Wel of geen sprinkler verplicht in parkeergarage onder hotel?

Advies 2503

Datum: 28 februari 2025

Figuur 1 Plattegrond stallinggarage, bij brand opgedeeld in drie brandcompartimenten door brandwerende rolschermen over de volledige diepte van de parkeergarage, ter plaatse van de getoonde kleurovergangen.

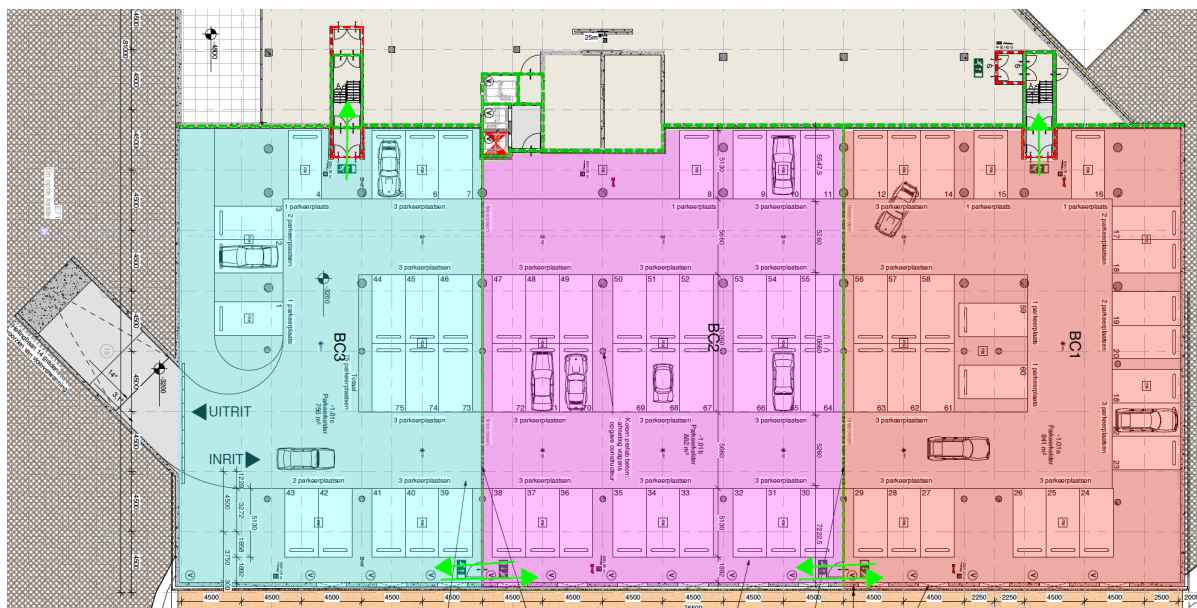
In het bouwplan voor een hotel is in de ondergrondse kelder een parkeergarage met een gebruiksoppervlakte van 2.479 m² ontworpen. Deze is opgedeeld in meerdere geschakelde brandcompartimenten. Bij brand worden automatisch brandschermen dichtgestuurd, waardoor het brandcompartiment waarin de brand woedt, niet groter is dan 1.000 m². Dit is weergegeven in figuur 1 hieronder.

De aanvrager is van mening dat hiermee is voldaan aan de voorwaarden uit artikel 4.223a om een overige gebruiksfunctie voor het stallen van motorvoertuigen te mogen realiseren zonder automatische brandblusinstallatie (sprinklerinstallatie). De gemeente eist een sprinklerinstallatie in de gehele garage, omdat de totale gebruiksoppervlakte van de garage groter is dan 1.000 m².

- a. Onderdeel a bepaalt dat de parkeergarage niet groter mag zijn dan 1000 m².
De Veiligheidsregio is van mening dat er overeenkomstig lid 1 sprake is van een gebruiksfunctie voor het stallen van motorvoertuigen van in totaal 2.479 m². De drie voorgestelde compartimenten kan men niet afzonderlijk zien. Daarmee wordt dus niet aan onderdeel a voorzien.
- b. Onderdeel b bepaalt dat de bovengelegen gebruiksfunctie ten minste één vluchtroute moet hebben die niet bereikbaar is vanuit de parkeergarage. Het niet bereikbaar mogen zijn vanuit de parkeergarage betekent ook dat het toepassen van een brand- of rooksluis tussen de parkeergarage en de ruimte waardoor de vluchtroute voert niet is toegestaan.

- Dat de parkeergarage bij brand door middel van brandwerende rolschermen kan worden opgedeeld in brandcompartimenten kleiner dan 1.000 m², doet bij toepassing van artikel 4.223a niet ter zake. Hierdoor wordt niet voldaan aan de uitzonderingen in artikel 4.223a, tweede lid, van het Bbl.

- In dit geval zijn 60 minuten brandwerende rolschermen voorzien in de parkeergarage. De gebruiksoppervlakte van de brandcompartimenten is daardoor, na het automatisch sluiten van de rolschermen als gevolg van de automatische brandmelding, gedurende 60 minuten niet groter dan 1.000 m². Naar het oordeel van de ATGB kan hiermee voor de oppervlakte van de parkeergarage een gelijkwaardige mate van brandveiligheid worden gerealiseerd als is beoogd met artikel 4.51 (brandcompartiment: omvang). Hiermee is echter niet aannemelijk gemaakt dat er sprake is van een gelijkwaardige maatregelen voor de in artikel 2.223a bedoelde automatische blusinstallatie.

Nee, er wordt niet voldaan aan de uitzondering voor een automatische blusinstallatie als bedoeld in artikel 4.223a, tweede lid, van het Bbl. Om rechtstreeks aan artikel 4.223a te voldoen dient daarom alsnog een automatische blusinstallatie te worden toegepast.
